改善箇所説明図

基準不適合箇所

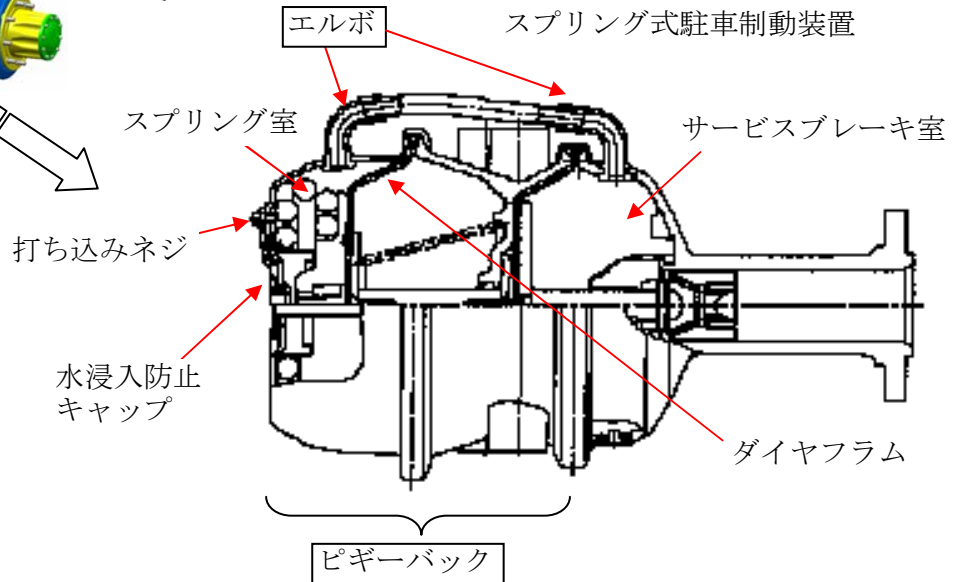
- ①スプリング式駐車制動装置において、水浸入防止キャップを保持するネジの打ち込み作業が不適切なため、スプリング室に水が浸入し、スプリングが錆びることがある。そのため、スプリングが折損し、ダイヤフラムが損傷してエアが漏れ、最悪の場合、走行中駐車ブレーキが作動するおそれがある。
- ②スプリング式駐車制動装置において、スプリング室とサービスブレーキ室とを連結する配管の一部（エルボ部）の材質が不適切なため、経時劣化により亀裂が発生し、スプリング室に水が浸入し、スプリングが錆びることがある。そのため、スプリングが折損し、ダイヤフラムが損傷してエアが漏れ、最悪の場合、走行中駐車ブレーキが作動するおそれがある。

改善の内容：全車両、駐車ブレーキチャンバの製造場所マークを確認し、該当するものは、
 ①ネジ部に接着剤を塗布する。なお、スプリング室内部に錆のあるものは、駐車ブレーキチャンバ（ピギーバック）を良品と交換する。
 ②全車両、エルボ部を対策品と交換する。

識別：スプリング式駐車制動装置サービスブレーキ室付近に白色ペイントを塗布する。
